IBRAM - Parecer Técnico SEI-GDF n.º 57/2018 - IBRAM/PRESI/SULAM

PROCESSO Nº	00391-00003579/2018-15
TIPO DE LICENÇA	Licença de Instalação
TIPO DE ATIVIDADE	Fabricação de Cerveja
INTERESSADO	Family Business Brewery LTDA ME
CPF ou CNPJ	23.078.043/0001-95
SITUAÇÃO DA ATIVIDADE	Não implantada
LICENÇA ANTERIOR	LP Nº 007/2017 – IBRAM
ATIVIDADE EMBARGADA/INTERDITADA	Não
COMPENSAÇÃO AMBIENTAL	Não
COMPENSAÇÃO FLORESTAL	Não

Figura 1 - Planta de situação da Indústria

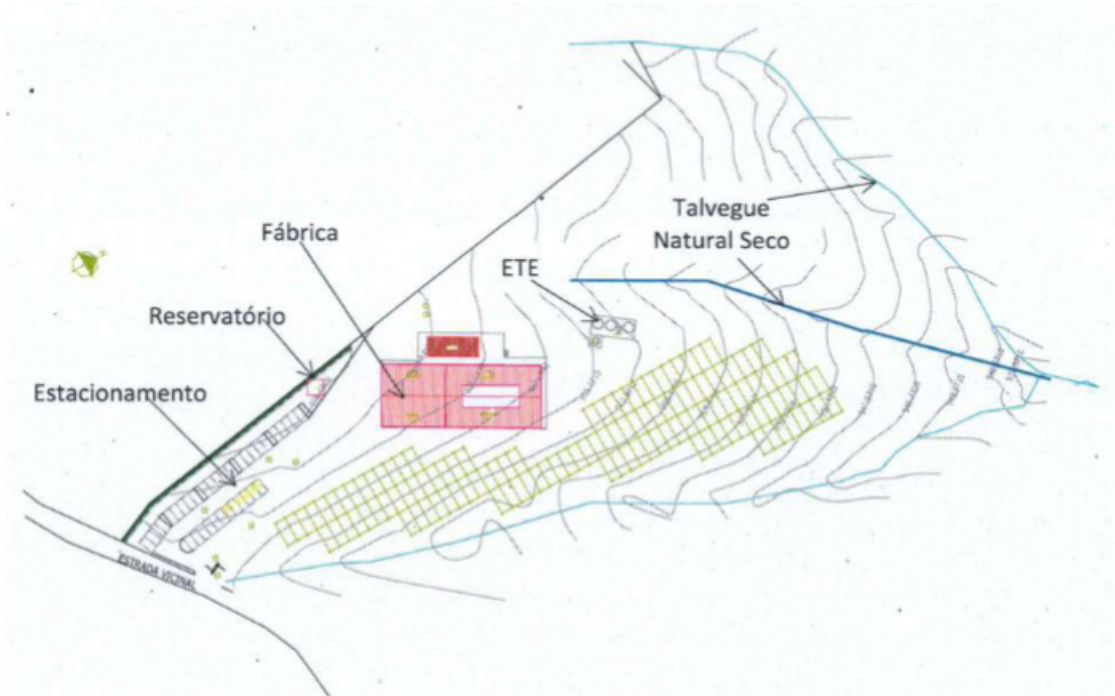
2.1. Descrição da atividade e componentes: Fábrica de cerveja com produção mensal de 20m³/mês em área contemplando um galpão de 1103m² (térreo de 703m² e 1º pavimento de 400m²), casa de máquinas (62,5 m²), estacionamentos, pátio de manobra, vias de acesso e área para instalação de Estação de Tratamento de Efluentes de 200m² (figura 1).

Sim. A localização da cervejaria no projeto foi alterada em relação ao local de implantação inicial, visando se adequar as faixas de proteção dos talwegues existentes no local.
